除染装置スラッジ回収装置搬入に伴う プロセス主建屋開口部の設置工事について

2022年9月29日

東京電力ホールディングス株式会社

本面談では、前回いただいたコメントの回答並びに各作業の内容と屋内ステージSs900評価の結果をご説明する。

スリット施工・壁面開口作業時の線量低減対策

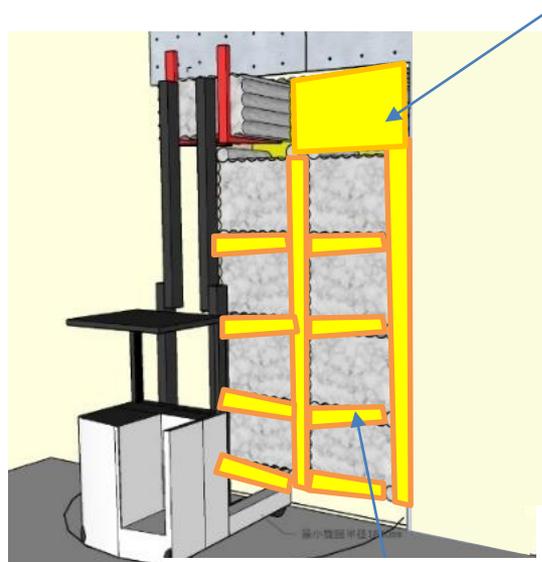
- ・作業者の被ばく対策を行うことで低減する被ばく線量の低減率については分かりやすいように記載を見直すこと。

- 建屋壁面（コンクリート）を遮へいとしながら開口を行う。
- 開口作業の進捗に伴い、局部的に線量率の上昇が懸念されることから開口部前の線量率の周知徹底と必要時以外は開口部に接近しないようにする。
- 線量低減対策として、線量に応じてコア抜き内部に鉛毛マットを詰める措置をする。または、鉛板を設置する。
- コンクリートブロック引抜き後にも鉛板を設置する。
- 以上の対策を踏まえ、総被ばく線量は122.98(人・mSv)を想定。

A : 前回資料を修正。さらに屋内ステージ設置・シャッター設置作業について追記している。P31～P33に記載。

10. モックアップ要否 (2/2)

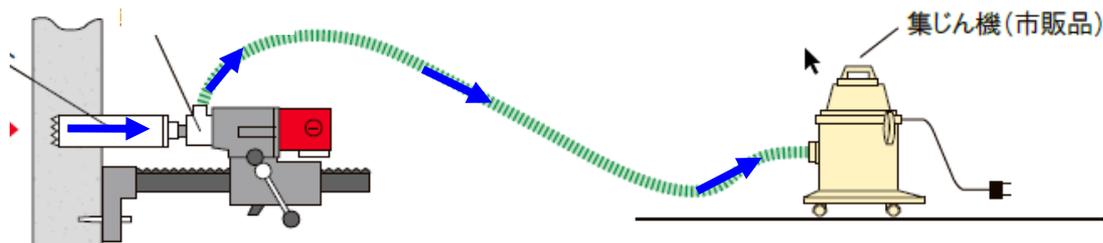
- 【前回コメント】
 - ・各作業に必要とされるモックアップの内容とスケジュールを含めて、開口作業の成立性について説明すること。

- 集塵機効果を実証するために、コア抜きモックアップを行い、集塵機を起動した時と停止した時の比較を実施した。
- 結果として、集塵機を設置したことにより、目視可能な粉塵を効果的に吸引することが分かった。'

A : **P34に記載。**

■ 屋内ステージ評価

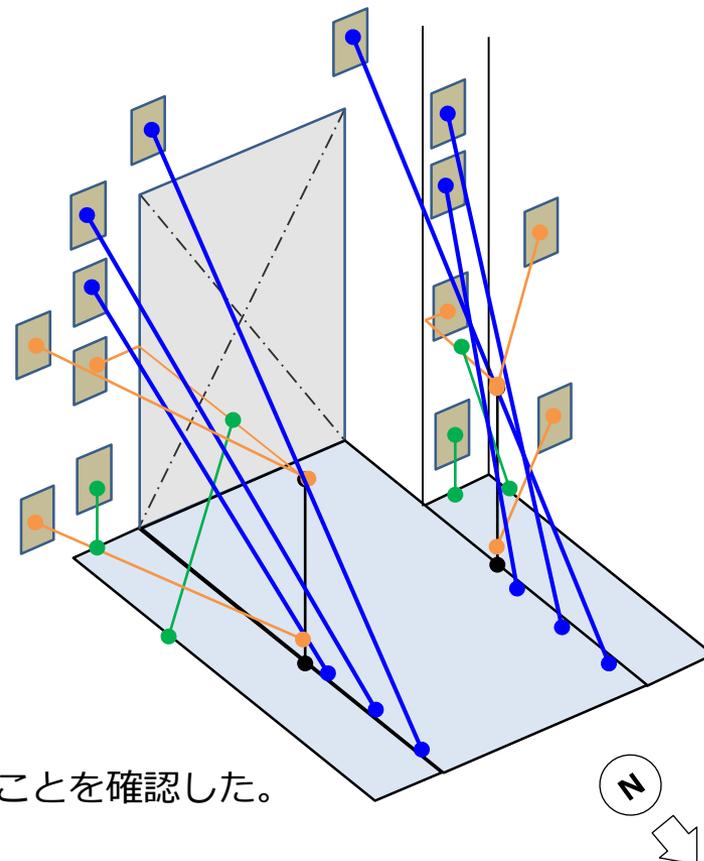
- ・開口部に設置する予定のシャッター及び屋内ステージについて、津波への対策を含めて、要求される機能と設計条件を整理して説明すること。

各評価点に対し、応力度比（発生応力/許容応力）が1以下であることを確認した。
（最大応力比は溶接部の0.476）

A : 各設備の機能についてP36、P37に記載。屋内ステージのSs900評価についてはP38に記載。

参考. 既設排風機の仕様について

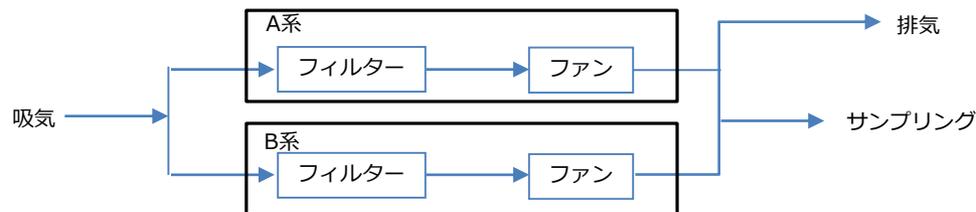
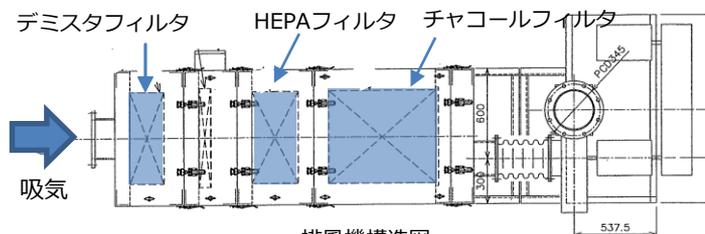
- ・プロセス主建屋内を負圧維持するための設備の仕様（フィルタの捕集効率、排風機の容量等）を示すとともに、設計上必要とされる負圧度を説明すること。

貯槽D、廃スラッジ格納用タンク内等の水素送気のための既設排風機が2機設置されている。上記の廃スラッジ格納設備のベントや開口を通じてプロセス主建屋内の空気が屋外へ送気されているため、プロセス主建屋は建屋外から建屋内に向けて空気の流れが生じている。

➤ 開口部を設置した際の既設排風機の対象範囲は、プロセス主建屋内からプロセス主建屋とクリーンハウスの容積の和に変化するが、増加率は1%程度であるため、開口部を設けてもその影響は小さいと想定される。

A : P41に記載。

参考. 各工事の火気対策

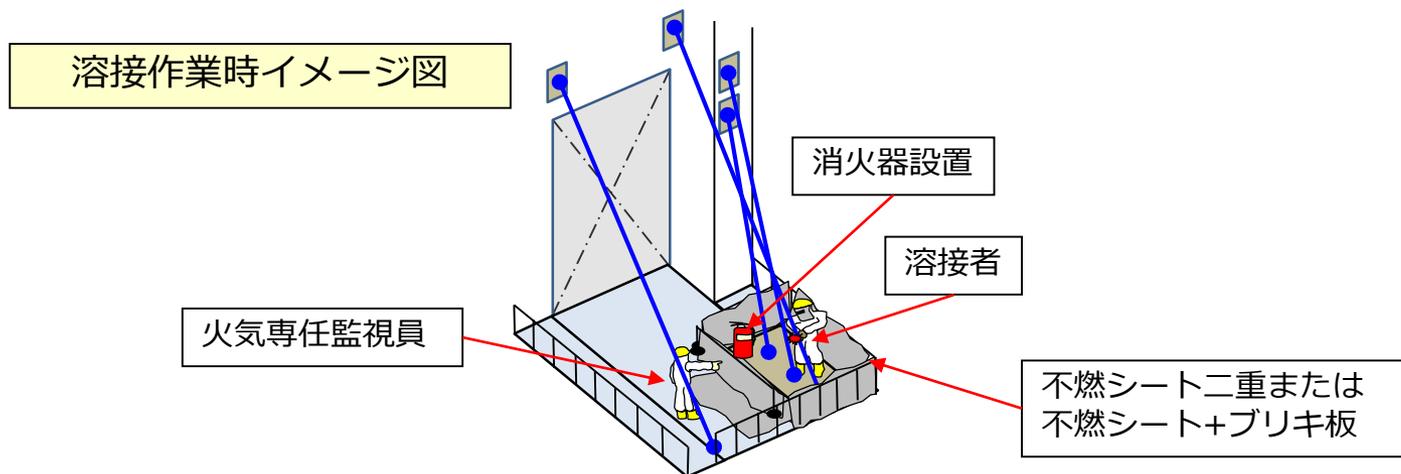
- ・除染装置スラッジ回収作業の準備作業として行う本開口作業及びそのあとに投入する重機等を用いる作業における火災の発生防止対策や火災発生時の対応について記載すること。

- 各共通工事において火気対策の基本的ルールを以下に示す。
 - 可燃物の徹底排除
 - ✓ 必要以上の可燃物の持込禁止
 - ✓ 可燃物は不燃シートで覆う
 - ✓ 危険物取扱い作業との混在作業厳禁
 - 火気養生の徹底
 - ✓ 不燃シートに不燃テープで目張り
 - ✓ 上部作業では不燃シートにより二重の防護
 - ✓ 溶接作業では不燃シート+ブリキ板による二重養生（TIG溶接機の養生は不燃シート二重でも可）
 - 火気監視の徹底
 - ✓ 火気専任監視員（クラス1 A 作業）は専用腕章等を着用（シール等でも可）
 - ✓ 養生を移動しながら火気作業する場合、養生の移動の都度、養生が十分であることを確認
 - ✓ 下部エリアがある場合には、下部エリアに監視員を配置し監視
 - ✓ 下部エリアが監視できない場合には、作業エリアにも監視員を配置し監視
- 基本的ルールを元に各作業の火災の発生防止対策について以下に示す。
 - 開口部工事
 - 火気作業
 - ✓ 屋内ステージ設置時に溶接作業とグラインダー作業があるため、プロセス主建屋1階にスパッタ等が落ちないように屋内ステージ上に不燃シート+ブリキ板（または、不燃シート二重）による二重養生を実施。

A : P43に記載。遠隔重機の火災発生防止対策や火災発生時の対応については次回以降の面談にて説明を予定。
